設工認の保安規定への段階的反映について

(第 76 条 (放射性液体廃棄物) 第 2 項の廃液処理設備に関する記載の変更について)

放射性液体廃棄物の廃棄施設に関する説明書

添説設 1-3-1 (2) 図 工場棟 転換工場廃棄物処理室内設備 (廃液処理設備 (5)) 配置図 (変更後)

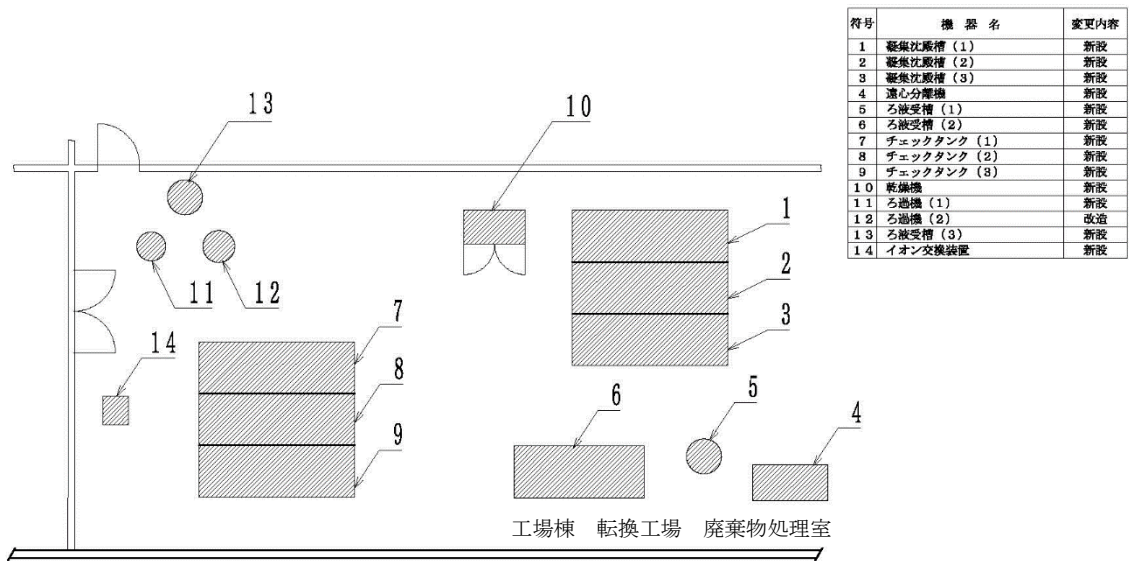
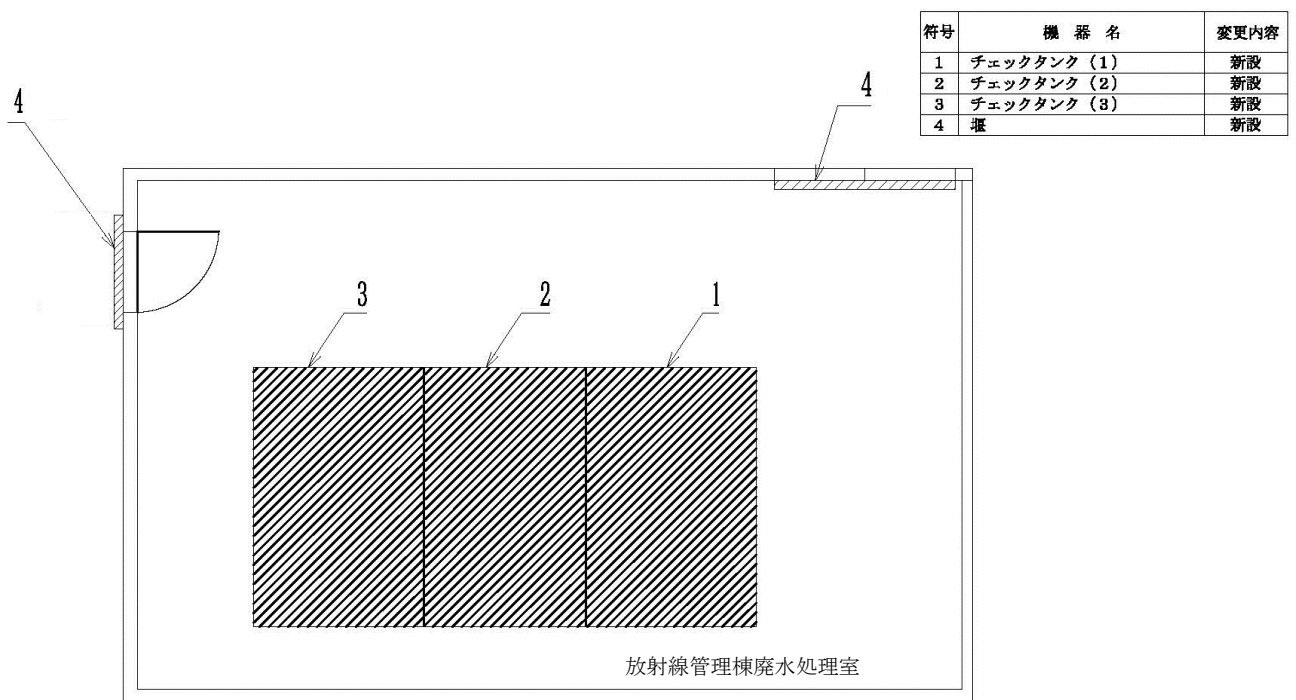
- ・老朽化により付属建物廃水処理所(以下「廃水処理所」という)とそこに設置している排気設備・機器を撤去*し、これに伴い廃水処理所に設置していた廃液処理機能設備・機器(施設区分：廃液処理設備(2))と同じ機能設備を転換工場廃棄物処理室、放射線管理棟廃水処理室に機能を分けて新設する(移設後の設備・機器の施設区分をそれぞれ、廃液処理設備(5)、廃液処理設備(6)と呼ぶ)。

上記の廃水処理所は老朽化のため撤去することとする。ただし、そこに施設していた機能設備を継続して使用する必要があることから、この機能設備を以下の2か所に新設する。新設した機能設備はそれぞれ、以下の総称とする。

(新設場所)	(総称)	(主たる処理廃水)
工場棟転換工場廃棄物処理室	廃液処理設備(5)	プロセス廃液
放射線管理棟廃水処理室	廃液処理設備(6)	手洗い水等

これらの設備の事業許可上の位置付けを添説設 1-3-2(2)図に、配置と主要系統をそれぞれ、添説設 1-3-1(2)図、添説設 1-3-1(3)図、添説設 1-3-2(3)図及び添説設 1-3-2(4)図に示す。

添説設 1-3-2 (2) 図 廃液処理設備(5)、(6)の事業許可上の位置付け

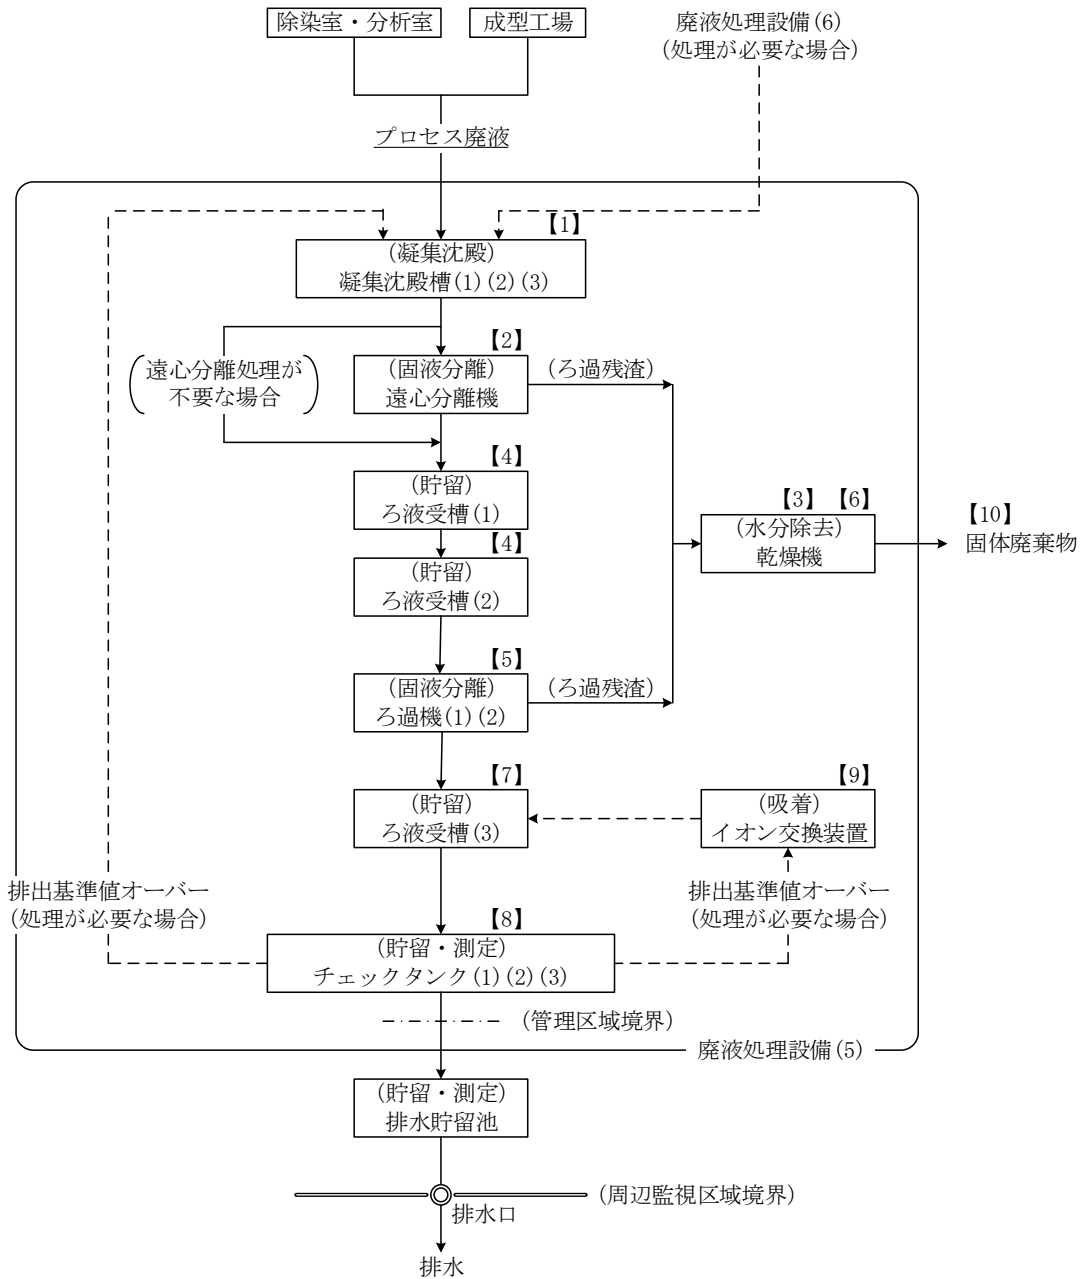
「別添 2 4 次設工認申請書 添付説明書-設 1 (放射性液体廃棄物の廃棄施設に関する説明書)」2242 ページ (添説設 1-3-2 (2) 図) 赤枠内のとおり、手洗い水等の系統が廃液処理設備 (6)、プロセス廃液の系統が廃液処理設備 (5) となる。

添説設 1-3-4 図 屋外配置図 (変更後)

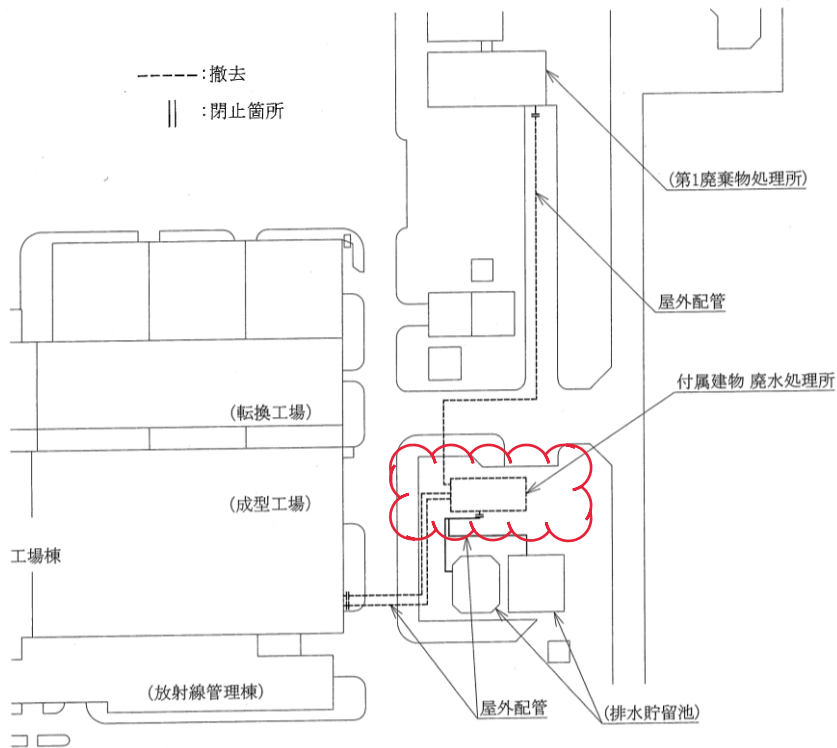
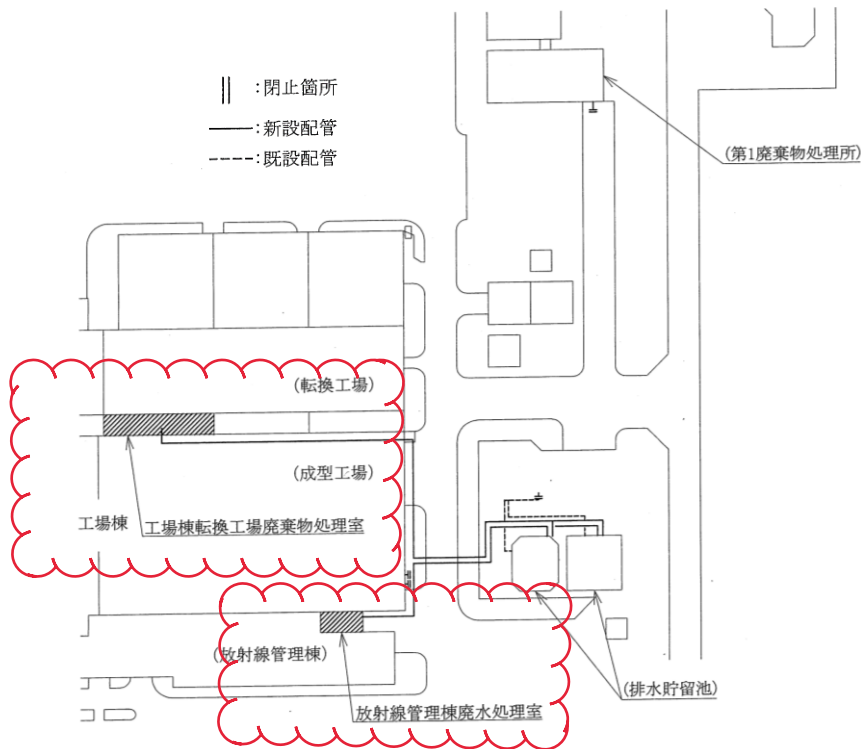
「別添 2 4 次設工認申請書 添付説明書-設 1（放射性液体廃棄物の廃棄施設に関する説明書）2245 ページ（添説設 1-3-3 及び 1-3-4 図）のとおり、付属建物廃水処理所に設置されていた廃液処理設備（2）がなくなり、廃液処理設備（6）が放射線管理棟廃水処理室に、廃液処理設備（5）が工場棟転換工場廃棄物処理室に設置される。

- ・ 廃水処理所（排気系統含む）を撤去する。
- ・ 廃水処理所内に設置された設備機器（施設区分：廃液処理設備(2)）のうち、前処理ろ過機を除き撤去する。前処理ろ過機については取り外し後、転換工場廃棄物処理室に移設する。
- ・ 廃水処理所の撤去に伴い、廃水処理所から排水貯留池までの配管は廃水処理所手前で切断し、廃水処理所側の配管は合わせて撤去する。なお、排水貯留池側の切断配管端部を閉止する。（添説設 1-3-3 図）
- ・ 廃水処理所の撤去に伴い、現在使用していない第 1 廃棄物処理所から廃水処理所までの配管を第 1 廃棄物処理所側で切断し、廃水処理所側の配管を合わせて撤去する。なお、第 1 廃棄物処理所側の配管端部は閉止する。（添説設 1-3-3 図）
- ・ 廃水処理所の撤去に伴い、工場棟成型工場から廃水処理所までの配管を工場棟成型工場の外側で切断し廃水処理所側の配管を合わせて撤去する。なお、工場棟成型工場側の配管端部は閉止する。（添説設 1-3-3 図）

- ・ 添説設 1-3-1 表に示す設備について変更（新設、改造）を行う。この変更には、工場棟転換工場廃棄物処理室に設置するチェックタンク (1) (2) (3) 及び放射線管理棟に設置するチェックタンク (1) (2) (3) から排水貯留池までの配管の設置を含む。（添説設 1-3-4 図）
